島根原子力発電所保安規定審査資料	
資料番号	保-10(改01)
提出年月日	2024年2月1日

島根原子力発電所
新規制基準への適合性確認に係る
保安規定変更認可申請（補正）について
（第17条関連 体制の整備および第2編 コメント回答）

2024年2月
中国電力株式会社

2. 指摘事項に対する回答（第17条関連 体制の整備）

緊急時対策所 居住性の確保

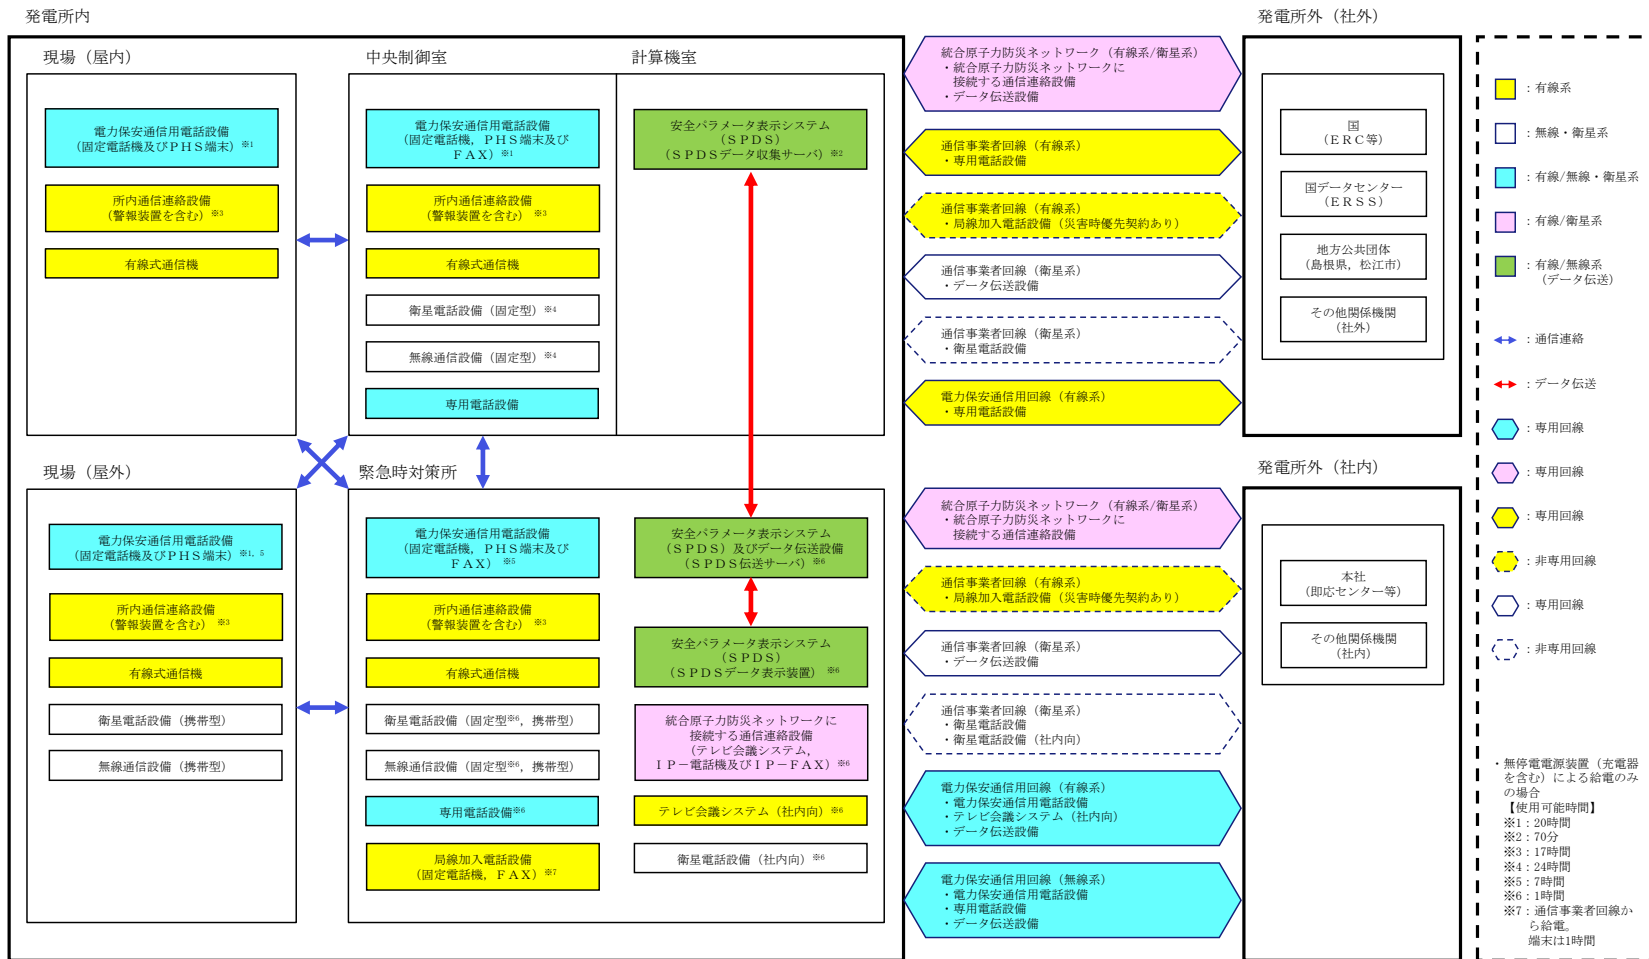
No	審査会合(3/28)指摘事項	回答	資料
1	火山影響等発生時の体制の整備について、実用炉則第83条第一号ロ(1)～(3)の対応について説明されているが、第四号の具体的な対応についても今後説明すること。	第四号の具体的な対応について、以下を説明する。 ・緊急時対策所の居住性の確保について、扉の開放及び仮設フィルタの設置の手順を整備する。 ・通信連絡設備の確保について、降下火砕物の影響を受けない複数の通信連絡設備の確保及び高圧発電機車を降灰に対して強度を有する建物（原子炉建物）内に移動し給電を行う手順を整備する。	スライド P.14～16
2	火山影響等発生時の体制の整備における炉心冷却等の対策について、あらためて保安規定の審査の中で説明が必要な項目を整理し、当該対策の有効性を説明すること。	火山影響等発生時の体制の整備における炉心冷却等の対策について、保安規定の審査の中で説明が必要な項目を以下のとおり説明する。 ■実用炉則第83条第一号ロ(1) ・非常用ディーゼル発電機の機能維持するために降灰開始までに改良型フィルタを取り付けたフィルタコンテナの接続が可能であること。 ■実用炉則第83条第一号ロ(2)、(3) ・全交流動力電源が喪失した場合に、水源をサプレッションチェンバから復水貯蔵タンクに切り替えただけで、高圧原子炉代替注水系又は原子炉隔離時冷却系による炉心冷却が可能であること。 ・降下火砕物に対して復水貯蔵タンクが構造健全性を有すること。	スライド P.4～22

- 緊急時対策所には、緊急対策所空気浄化送風機および緊急時対策所空気浄化フィルタユニットが設置されているが、降灰時にはフィルタの閉塞が懸念されるため送風機は使用しないこととし、緊急時対策所扉の開放により居住性を確保する。
- 緊急時対策所扉の開放時には、自然換気により居住性を確保するため降下火砕物が多量に流入することは考えにくいですが、念のため、緊急時対策所扉（2箇所）に仮設フィルタを設置する。
